FNE *Fundo Nacional de Desenvolvimento da Educação*

PROGRAMA PROINFÂNCIA - PROJETO TIPO 2			
PROJETO DE ESTRUTURA			
COORDENAÇÃO CGEST - Coordenação Geral de Infraestrutura Educação	ESTRUTURA DE CONCRETO		SCF
	PLANTA DE FORMAS		
	NÍVEL 310		
FORMATO A1 (841x594)	REVISÃO	ESCALA	PRANCHA 11/17
	R.00	1/75	
	R.01 R.02	DATA EMISSÃO JANEIRO/2017

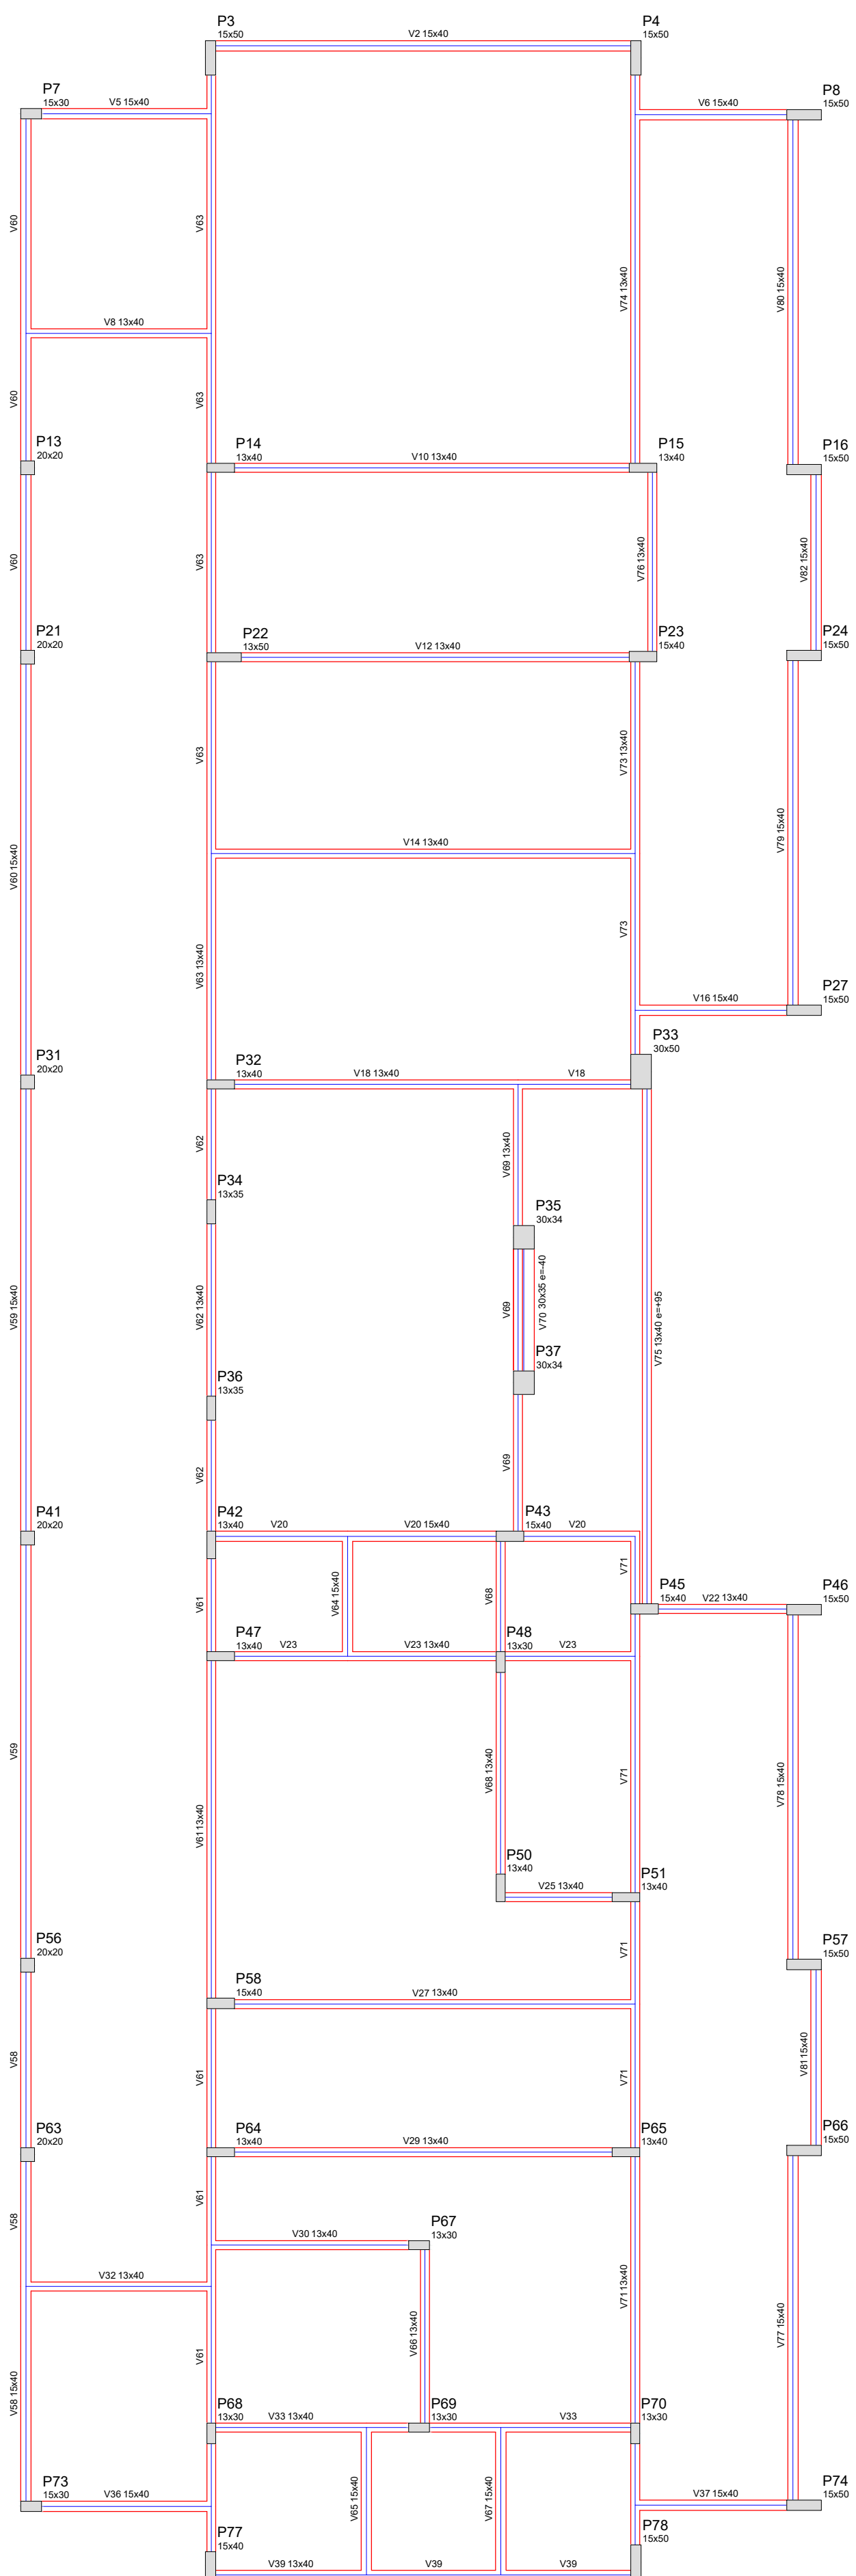
02	JANEIRO/ 2017	Atendimento à NBR 9050/ 2015; Alteração: quadro de áreas, sanitários infantis 1 e 2, altura da platibanda, mobiliário e equipamento, altura da cerâmica nos sanitários, cor dos portões dos solários e altura da porta PA4; Acréscimo das chafas higiénicas e escaninhos pré-solca. Retirada da chapa de aço abaixo da platibanda
01	AGOSTO/ 2016	Alteração paredes - duct para tubulação hidráulica e detalhamento; alteração da altura da platibanda; Correção: Blocos: B34, B36; Sapatas: S34, S36; Pilares: P33, P45, P57; Vigas nível 310: V22, V56, V75; Supressão: Viga nível 310: S42.
